P5253 JS F 67580 Mertzwiller

N° ITOE0186-fr

1. Évolution de la version programme de la carte CU-OH-01 : De 01.03 vers 02.00

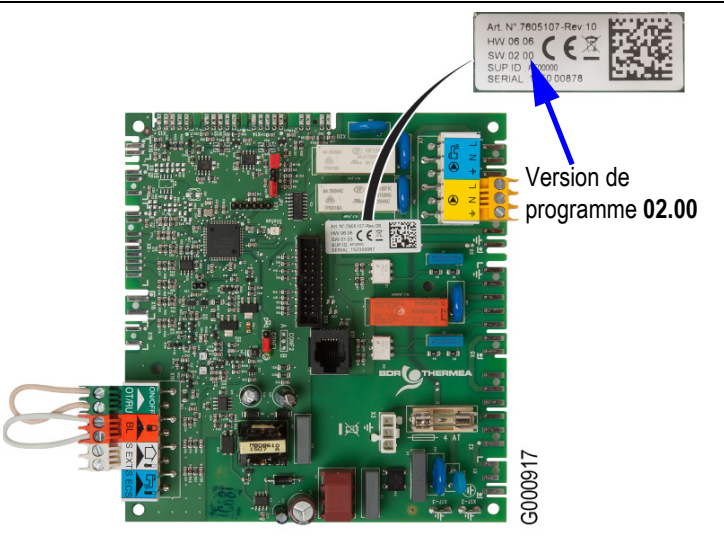
- La carte électronique **CU-OH-01** à partir de la version **02.00** est compatible avec le module intérieur hybride **200 XSL HYBRID**.
- Menu Information :
 - Paramètre **PM001**: Consigne calculée chauffage(°C), devient **PM002**
 - Ajout du paramètre **AM101** : Consigne calculée brûleur (°C) - point de consigne interne,
- Paramètres utilisateur :
Paramètre **DP020** : Post-fonctionnement de la pompe après production ECS, devient **DP213** (réglage d'usine 3 mn)
- Paramètres installateur :
Paramètre **AP078** : Présence de sonde extérieure, devient **AP056**.

Version de programme **02.00**

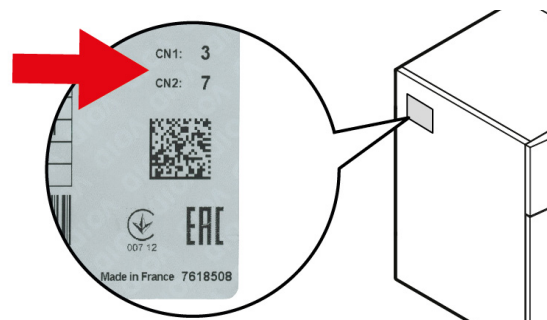
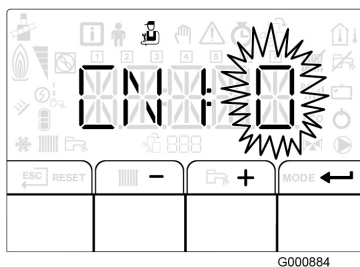
En cas de présence d'un thermostat d'ambiance modulant (colis RS 200-3 / RS 200 R3) et apparition du défaut **B04** : Remplacer la carte électronique **CU-OH-01**.

**Utiliser les cartes CU-OH-01 nouvelle version : Version de programme 02.00 (Cartes disponibles au CPR - Voir tableau ci-dessous).**

Cas 1 (carte S4b non appairée) :

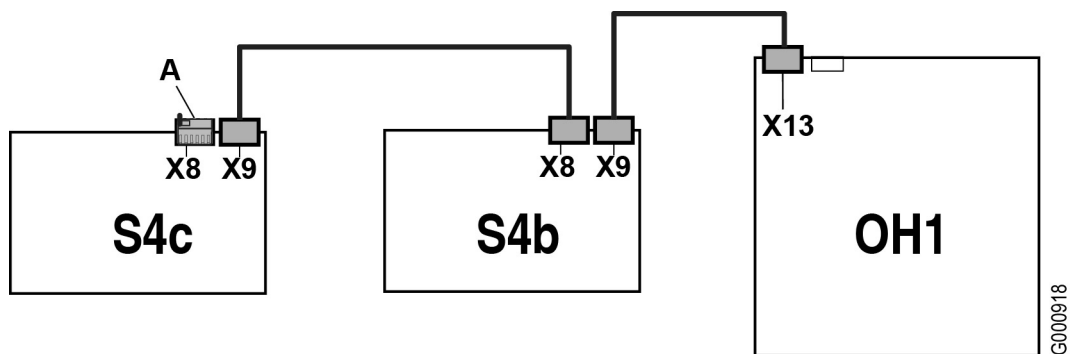
Dans certains cas, l'une des deux cartes options **SCB-04** (à l'affichage : S4b ou S4c, selon la position de la roue codeuse) n'est pas correctement appairée. Dans ce cas, le circuit avec vanne 3 voies correspondant n'est pas réglé. Le symptôme de carte non appairée est l'absence d'affichage de la température extérieure (la sonde extérieure est raccordée sur la carte **CU-OH-01**, mais est également détectée par les cartes option). Pour vérifier ou rétablir l'appairage correct de la carte, procéder comme indiqué ci-après :

1. Sur la carte S4b : débrancher du connecteur **X8**, le câble BUS venant de la carte **S4c**,
2. Débrancher de la carte **S4c**, le connecteur de terminaison **A**,
3. Brancher le connecteur de terminaison **A** sur le connecteur **X8** de la carte **S4b**.
